Název a evidenční číslo Stavby: III/2722 Semice, rekonstrukce Název stavebního objektu/provozního souboru (SO/PS): Rekonstrukce silnice III/2722 - investice kraje	Číslo SO/PS / / číslo Změny SO/PS: 101/7	Číslo ZBV: 17
---	---	-------------------------

Změnový list

Změna: doměrky

Změna: nedočerpaná položka, uliční vpust

VÝKRES Č.: 11 / 16

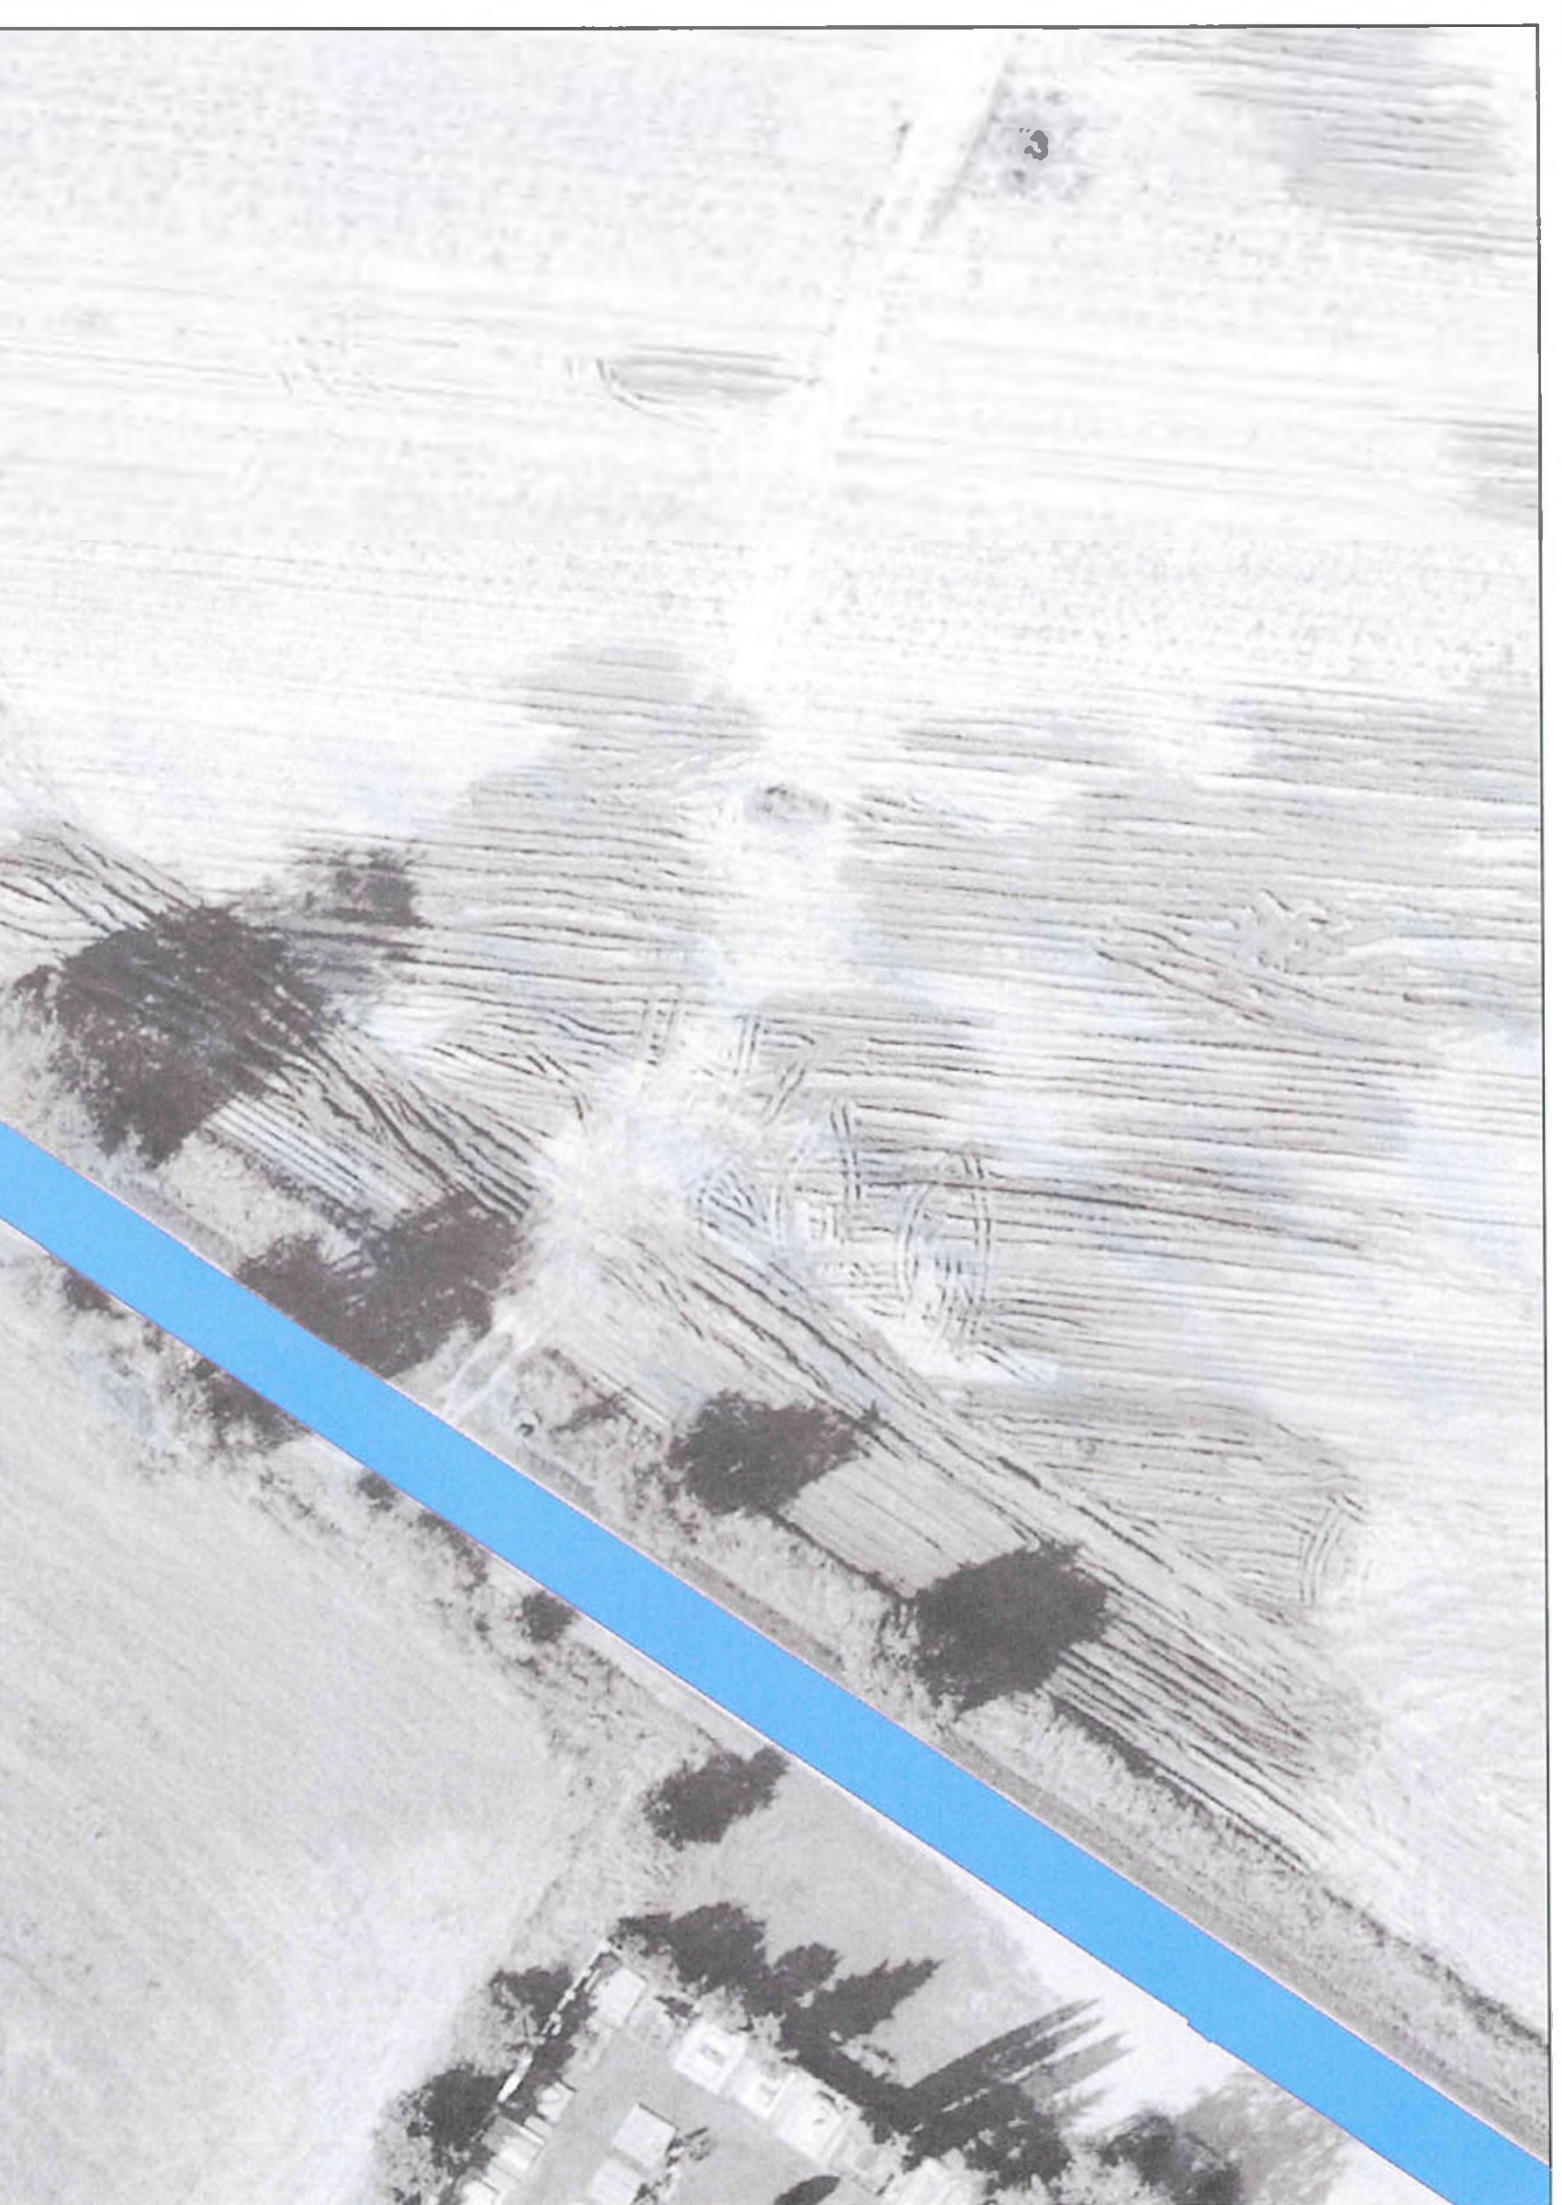
V průběhu realizace stavebního objektu došlo ke změnám výměr množství jednotlivých položek na základě skutečně provedených prací. Jedná se o tzv. doměrky na dotčených položkách, jejichž skutečné množství je doloženo geodetickým zaměřením (doklad č. 8 a 9), které je součástí dokumentace této ZBV.

Věc: Oznámení o skutečně provedených výměrách SO 101 Rekonstrukce silnice III/2722

Po provedení silničních obrubníků a kompletní pokládky asfaltových hutněných vrstev na výše uvedeném stavebním objektu bylo zjištěno, že skutečně provedené výměry asfaltových vrstev, obrubníků, přídlažby a zálivek neodpovídají výměrám uvedených v soupise prací Zadávací dokumentace. Daná nepřesnost vznikla nepřesnými podklady pro výměru povrchu vozovky silnice III/2722 v místě sjezdů, křižovatek a napojení na stávající komunikace.

Celková plocha ACO u vozovky s plnou konstrukcí = 7 715 m²

Celková plocha ACO u vozovky s recyklací za studena = 13 290 m²
